Overzicht reacties op stromingskaart

Er zijn op dit moment 24 reacties ontvangen. Deze zijn (indien mogelijk) ingetekend op de kaart om zo inzichtelijk te maken in hoeverre de buurtbewoners zich herkennen in het model. Indien er meerdere reacties over hetzelfde gaan zijn die op de kaart samengevoegd. De nummers verwijzen naar de opmerkingen die op de volgende pagina's staan.

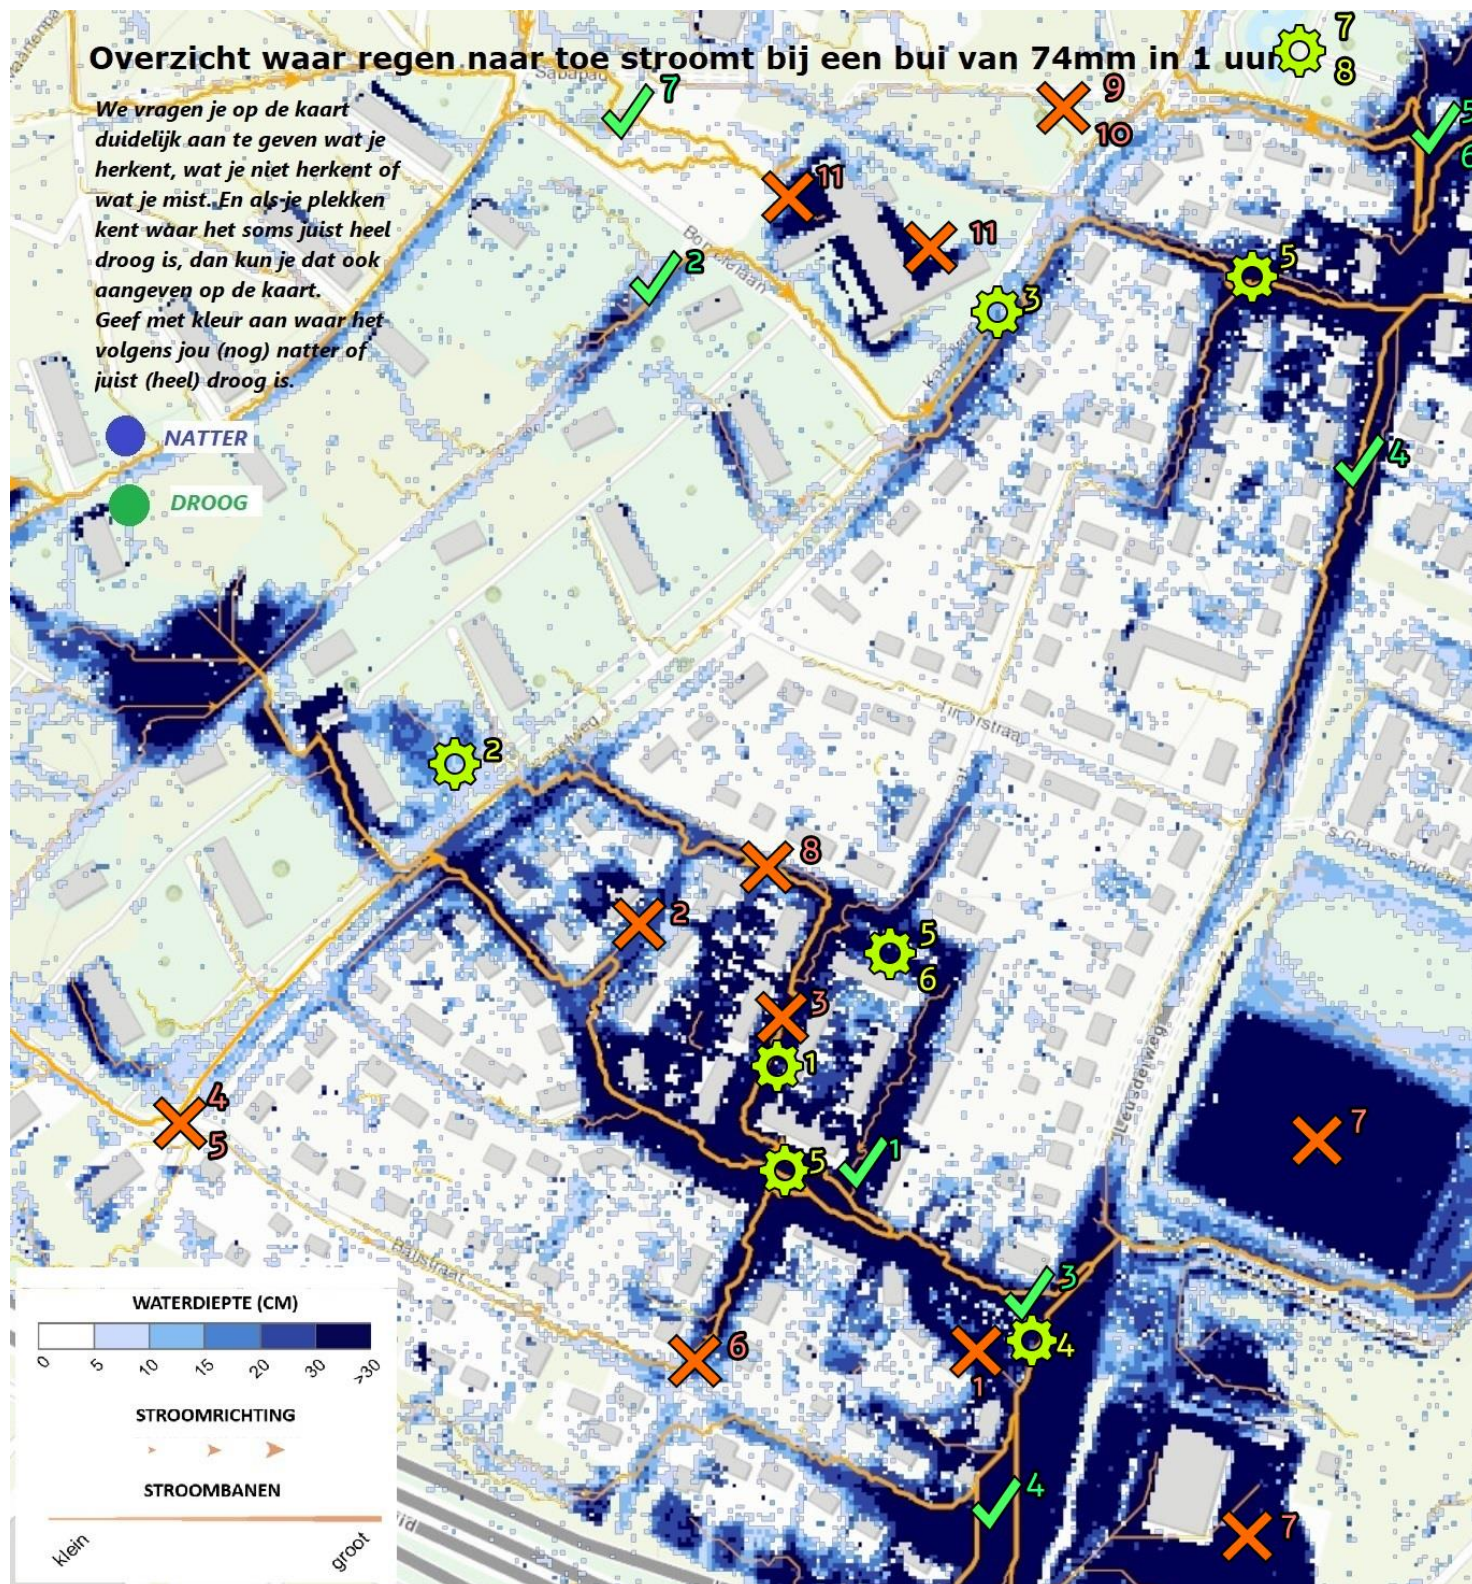
1. Bij een beetje regen grote plas

2. Grote plassen onderaan grasveld (6 februari jl.). ook plassen langs stoeprand (roosters verstopt?).

3. Plassen ter hoogte van Madoerastraat
4. Dat bij zware regenval het risico op hoog water in het gebied van de Leusderweg hoog is herken ik.

5. Herkenbaar!
6. Het beeld van het Borneoplein en Leusderweg herken ik goed. 15 jaar geleden was het niet anders. Tot aan de voordeuren van de huizen aan de Leusderweg.

7. Het water stroomt van boven de dahliatuin richting het wooncollege.

1. Wij wonen op de Madoerastraat op het doodlopende stukje van de straat tegenover het speeltuintje. Sinds in het speeltuintje een paar jaar geleden een wadi is aangelegd hebben we geen overlopen straat meer gezien (op ons doodlopende hoekje).

2. Volgens kaart grote kans op wateroverlast. In de praktijk van afgelopen 39 jaar nooit wateroverlast gehad (Maar ja, ook nog nooit een bui van 74 mm gehad).

3. Herken het beeld niet

4. Bij heftige regenbuien water over de weg en door de goten ook op het volgende traject overlast geeft: Arubalaan - Balistraat richting Leusderweg. Bij het kruispunt Balistraat - Soembastraat kunnen de putten het soms niet aan. Water blijft bij forse buien staan tegen het verhoogde kruispunt en loopt bij extreme buien over de stoepen de tuinen in.
5. Water loopt niet vanaf de Arubalaan de Kapelweg op.
6. Water dat vanaf Balistraat Soembastraat inloopt herken ik niet.

7. Verbaasd over waterdiepte bij voetbalveld van Amsvorde en de ruimte om de v.m. manege (Leusderweg), plekken die immers niet verhard zijn.

8. Ik ben in deze buurt opgegroeid en heb ter hoogte van de Billitonstraat 10 nog nooit problemen met regenwater meegemaakt.

9. Ik woon al lang op de Kapelweg en heb vele malen meegemaakt dat het regenwater van de berg afstroomt. Het water komt hoofdzakelijk via het fietspad naar beneden.

10. Langs het Sabapad (fietspad) loopt het water bij flinke regen ook flink naar beneden. Ik mis daar een stroombaan.

11. Kaart lijkt oude situatie bij Wooncollege weer te geven: 2 x. Grond tussen Wooncollege en Kapelweg is nl. opgehoogd (was voorheen verdiept). Ook achter het gebouw is grond opgehoogd.
